## リコール届出一覧表

リコール届出日：令和 2 年 10 月 1 日

リコール届出番号	外-3104	リコール開始日：準備出来次第		
届出者の氏名又は名称	Groupe PSA Japan株式会社 代表取締役 アンジェロ シモーネ (製作国： フランス共和国) (製作者名： オート Mobil・プジョー) (問い合わせ先： 0120-840-240 プジョーコール)			
不具合部位 (部品名)	座席 (リアシート取付ボルト)			
基準不適合状態にあると認める構造、装置又は性能の状況及びその原因	リアシートにおいて、設計での検証が不十分なため、リアシート取付ボルトの締付トルクが不足している。そのため、走行中の振動等により当該ボルトが緩み、リアシートフレームの溶接部が破断して、最悪の場合、乗員が安全に着座できないおそれがある。			
改善措置の内容	全車両、リアシート取付ボルトを対策後のトルクで締め付ける。なお、リアシートフレームに損傷がみられる場合は、リアシートフレームを新品に交換する。			
不具合件数	0 件	事故の有無	0 件	
発見の動機	本国からの情報による。			
自動車使用者及び自動車分解整備事業者に周知させるための措置	<ul style="list-style-type: none"> <li>● 使用者 : 電話・ダイレクトメールにて通知する。</li> <li>● 自動車分解整備事業者 : 日整連発行の機関誌へ掲載する。</li> <li>● 対策実施済車両 : 対策済車両には、運転者席側ドア開口部のドアロックストライカー付近に外-3104のステッカーを貼付する。</li> </ul>

## 改善箇所説明図

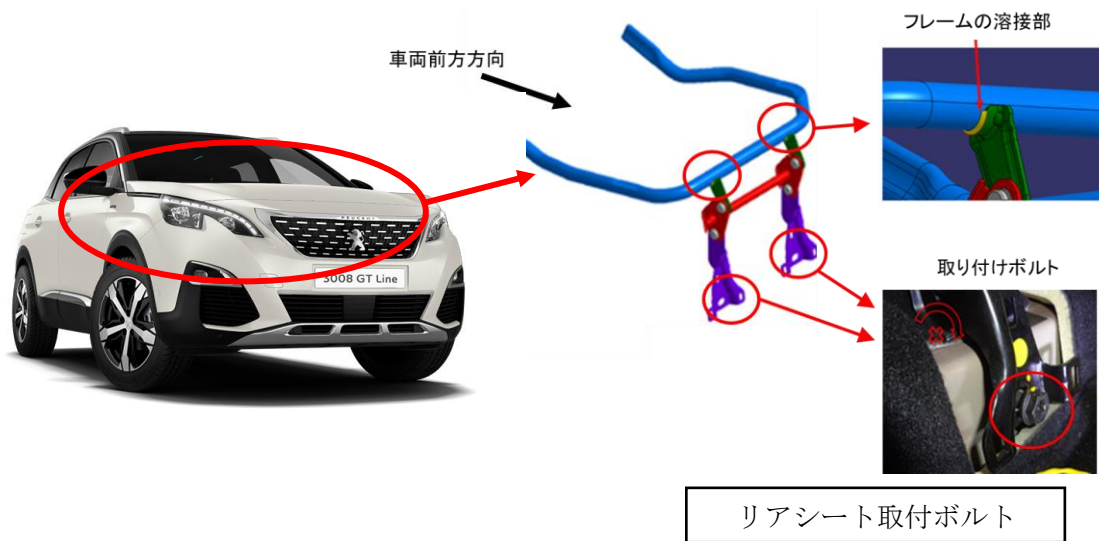
リアシートにおいて、設計での検証が不十分なため、リアシート取付ボルトの締付トルクが不足している。そのため、走行中の振動等により当該ボルトが緩み、リアシートフレームの溶接部が破断して、最悪の場合、乗員が安全に着座できないおそれがある。

全車両、リアシート取付ボルトを対策後のトルクで締め付ける。なお、リアシートフレームに損傷がみられる場合は、リアシートフレームを新品に交換する。

運転席側ドアロックストライカーの上側の固定ボルトに黄ペイントを塗る。
